**Avis de la mission régionale
d'autorité environnementale
Hauts-de-France
sur le projet d'extension du parc éolien de Falvieux
de la société VOLV
à Cressy-Omencourt (80)**

n°MRAe 2019-3893

Carte de localisation du projet et synthèse des enjeux (Source : étude d'impact page 268)
les deux éoliennes en projet sont en bleu, en limite de la zone d'implantation potentielle
(trait rouge) du Parc de Falvieux

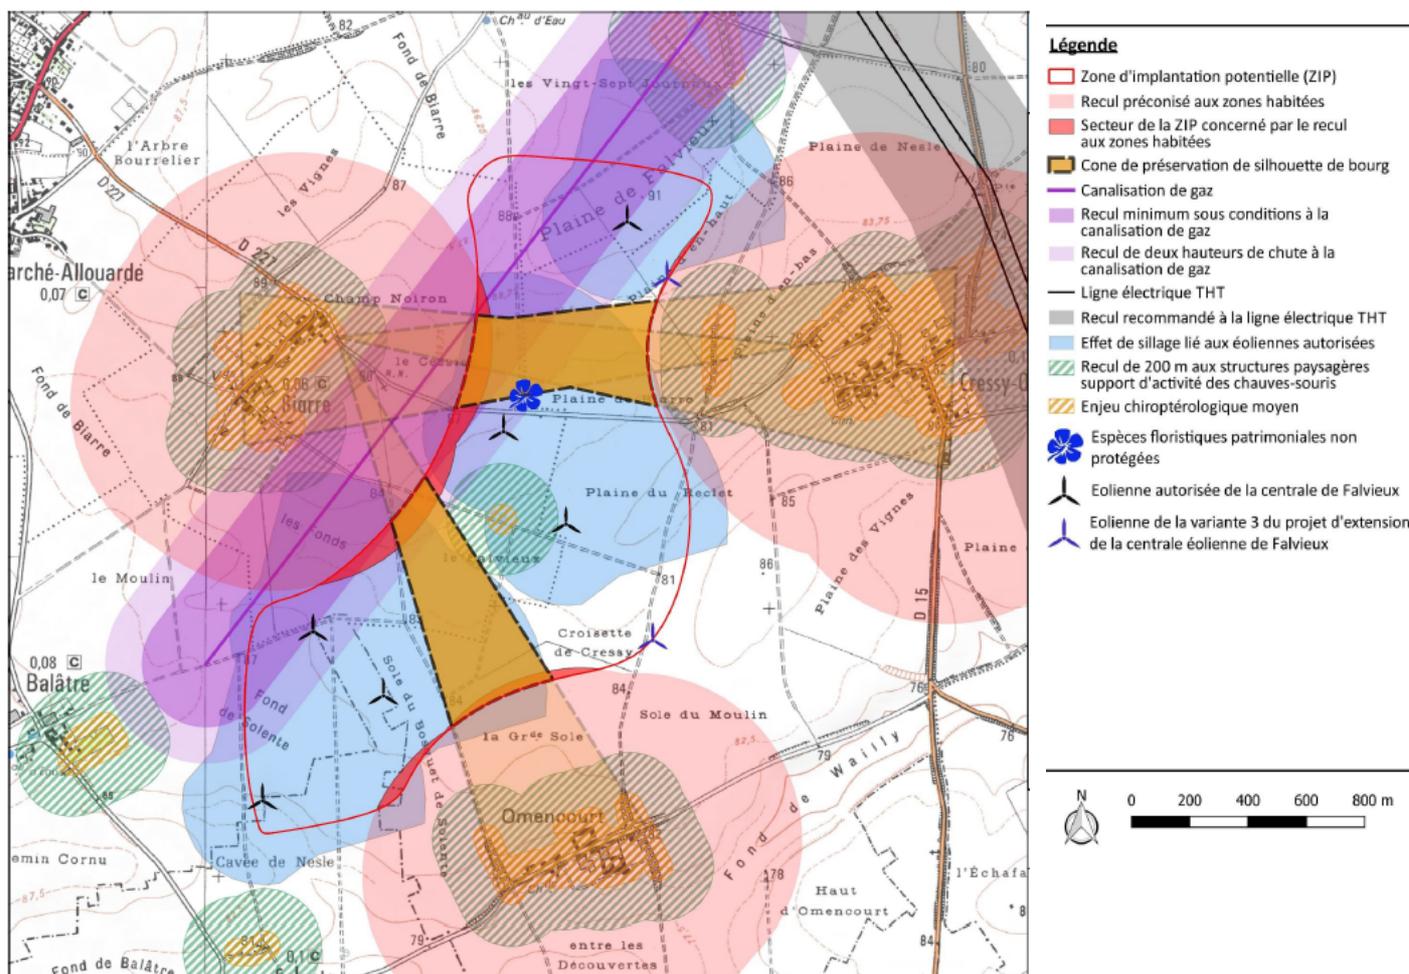
L'autorité environnementale relève que l'éolienne E07 est à 184 mètres en bout de pale de la haie située à l'est, même si le mât est à 252 mètres. C'est inférieur aux 200 mètres de distance préconisée par Eurobats¹.

Le porteur de projet doit donc éloigner cette éolienne de la haie. De plus, des espèces protégées d'oiseaux et de chauves-souris, comme le Bruant jaune et les murins, ont été contactés à proximité de cette haie. Par ailleurs, dans l'étude, l'intérêt floristique de cette haie est considéré comme faible (page 76). Or, page 80, on remarque que 14 espèces ont été contactées dans cette haie, dont 3 espèces patrimoniales.

L'autorité environnementale relève également pour l'éolienne E08, des enjeux sur les chauves-souris à proximité, notamment en migration. En effet, les données de l'étude confirment l'attractivité de la haie à l'est du projet pour de nombreuses espèces (Pipistrelle commune, Pipistrelle de Nathusius, Murin de Natterer et indéterminé, Sérotine commune). La carte de synthèse page 127 occulte tous les contacts à plus de 200 mètres des haies pourtant nombreux (carte page 109 et suivantes) qui montrent une activité non négligeable sur la zone. Cela nécessiterait d'étudier des mesures complémentaires, comme un bridage de l'éolienne E08 par exemple.

L'autorité environnementale recommande d'implanter l'éolienne E07 à plus de 200 mètres en bout de pale de la haie.

L'autorité environnementale recommande de compléter les mesures de réduction concernant les chauves-souris.
